Изменение № 1 ГОСТ 3849—78 Оборудование вертикальных цилиндрических резервуаров для нефтепродуктов. Шарниры чугунные для подъемной трубы. Технические условия

Постановлением Государственного комитета СССР по стандартам от 24.07.81 № 3497 срок введения установлен

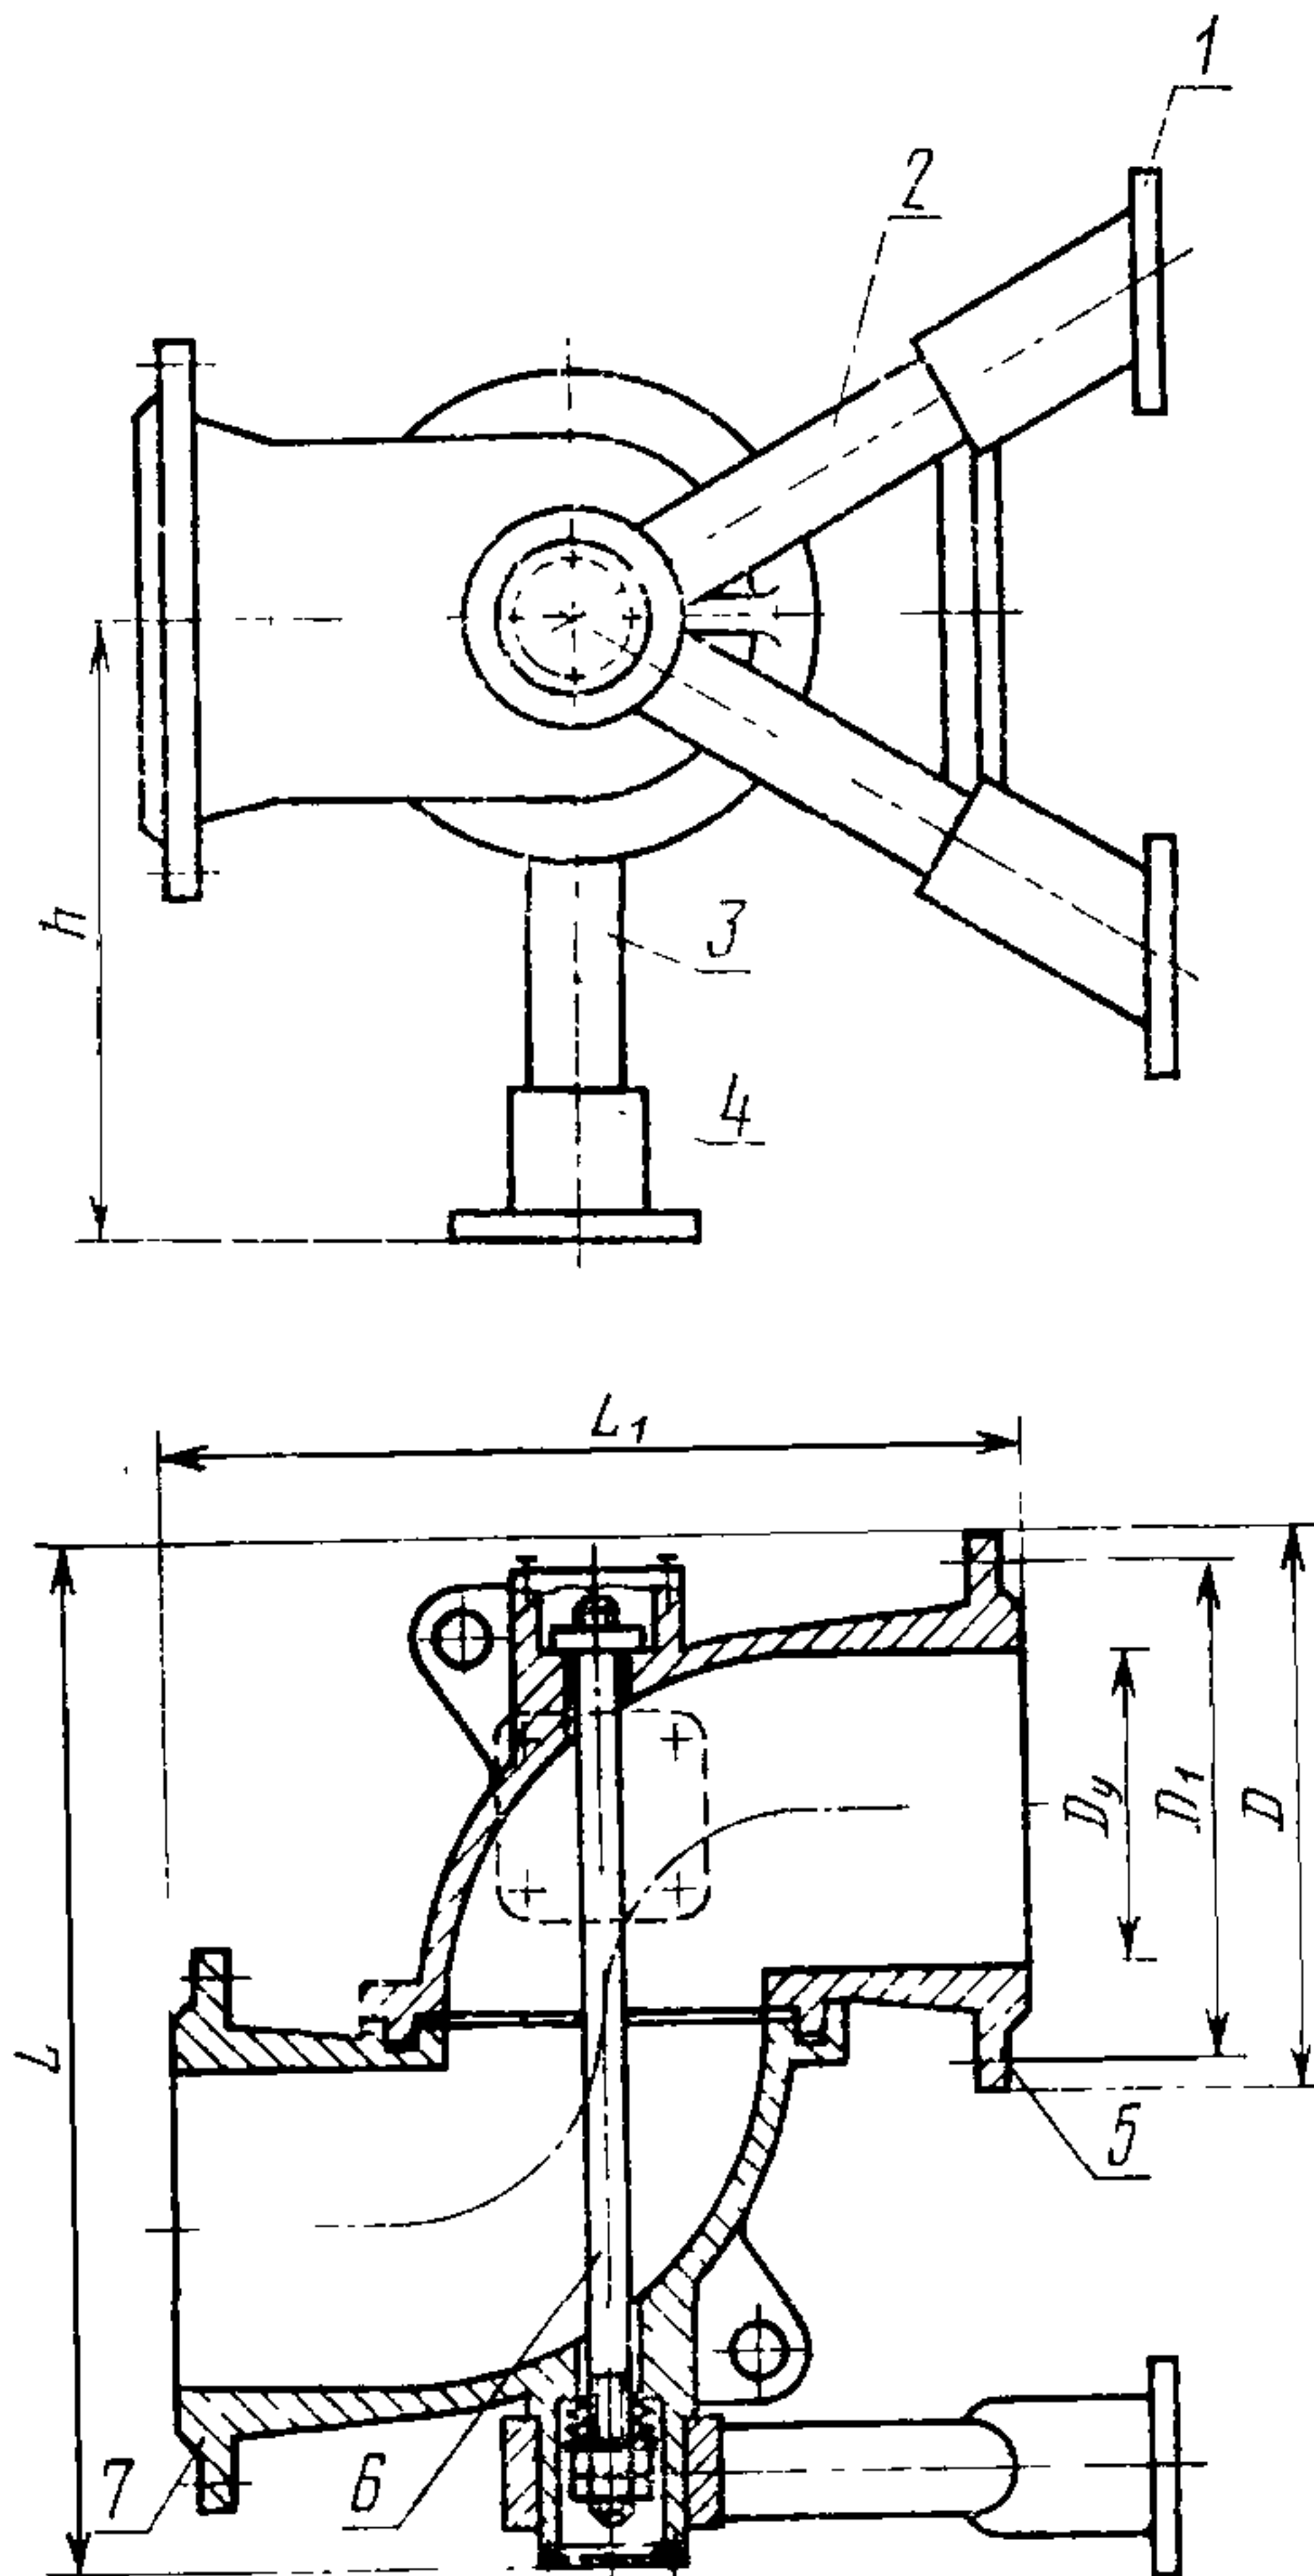
Пункт 1.1. Чертеж заменить новым (кроме подрисовочной подписи и примечания):
